RAPPORT

SUR LA VISITE DÉCENNALE N°3

DU CNPE DE FESSENHEIM

(Expertise à la demande de la CLIS de Fessenheim)

Les 2 zones les plus sensibles sont les soudures et la virole C1

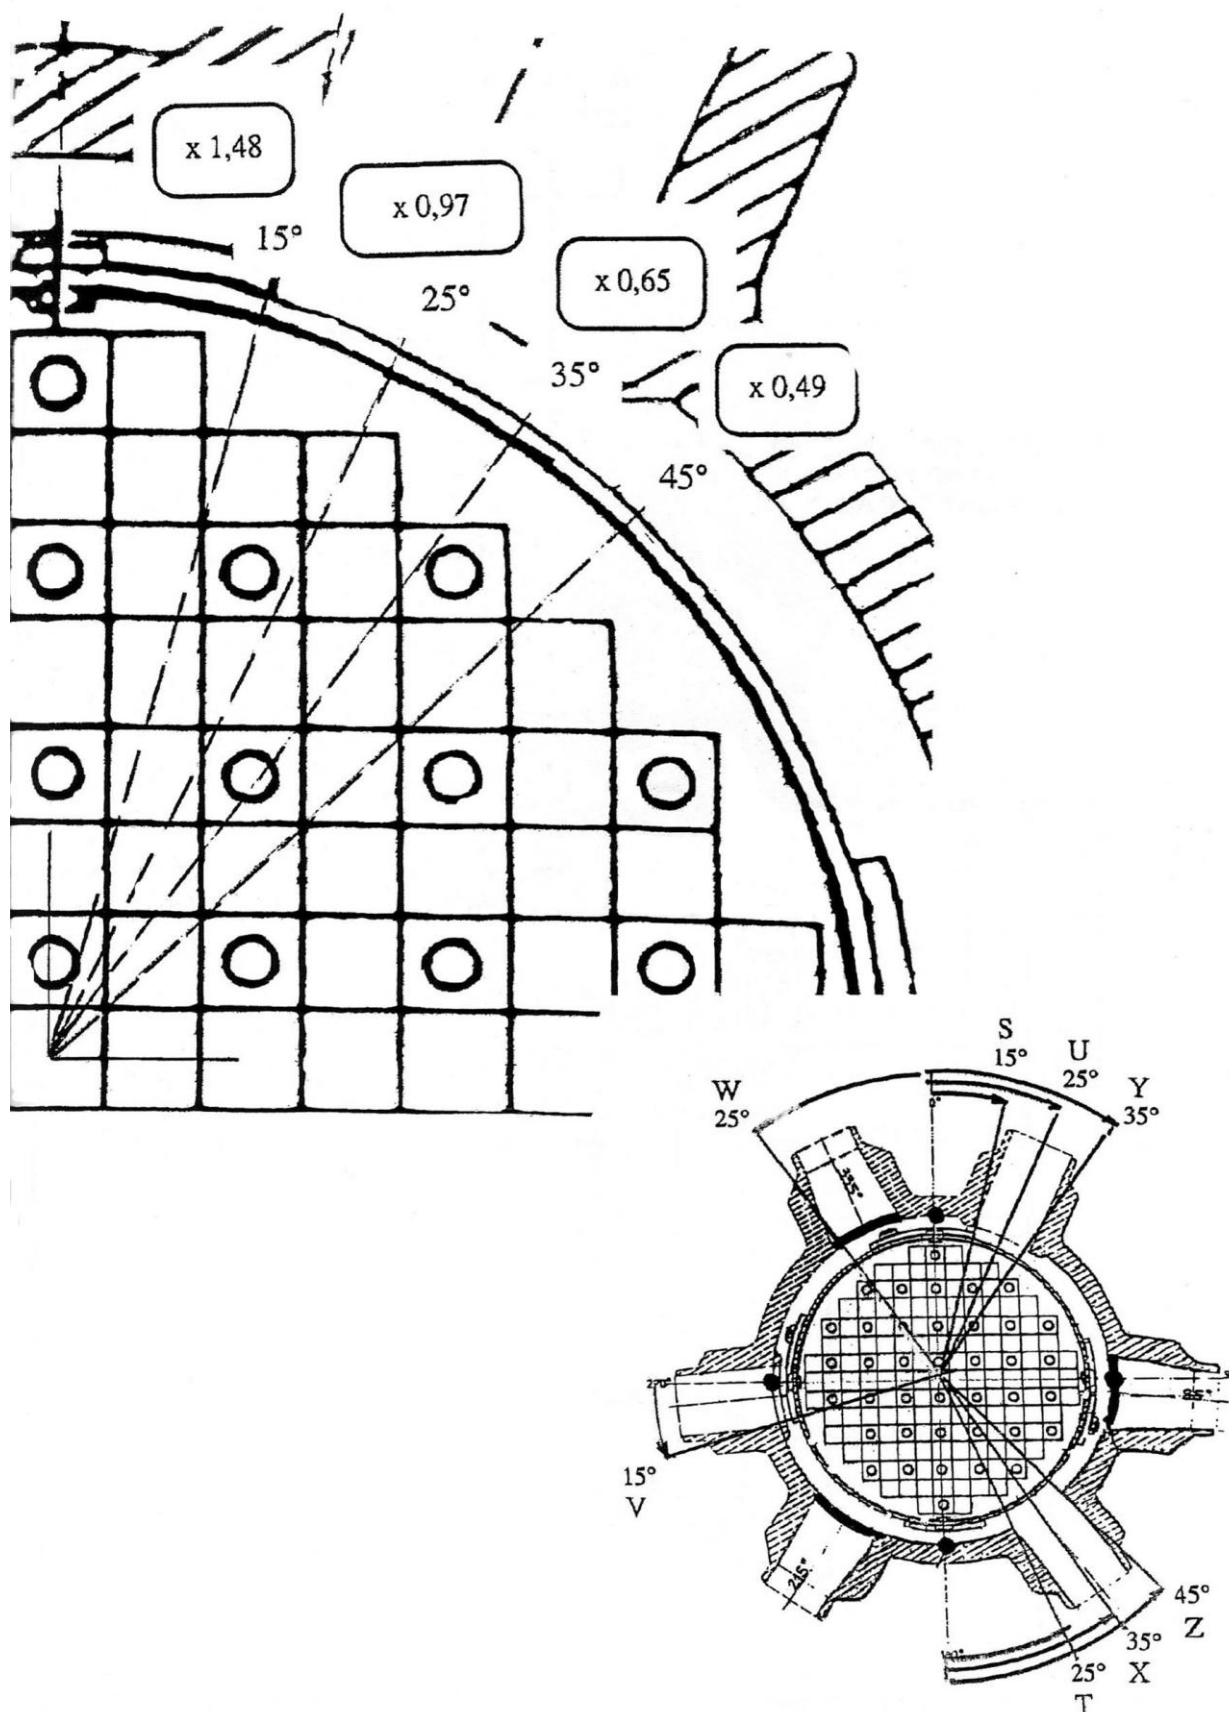
Les valeurs de température NDTT calculées sont nettement supérieures aux valeurs mesurées avec la capsule W et pour une fluence de $5,05 \cdot 10^{19}$ n.cm².

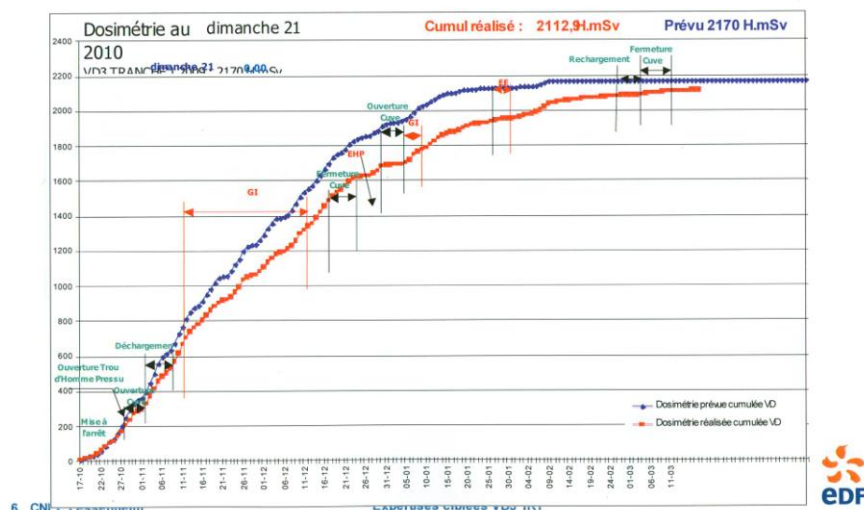
Commentaires : l'incident du 01/12/2009 nous interpelle.

En effet, en ce qui concerne tous les contrôles effectués lors de la VD3, quelle protection y a-t-il contre les risques de falsifications de données ? La question n'est pas théorique, puisque des scandales de ce type ont déjà eu lieu au Japon.

Qu'en est-il à EDF et Fessenheim en particulier ? Cette fois, le double contrôle a été efficace.
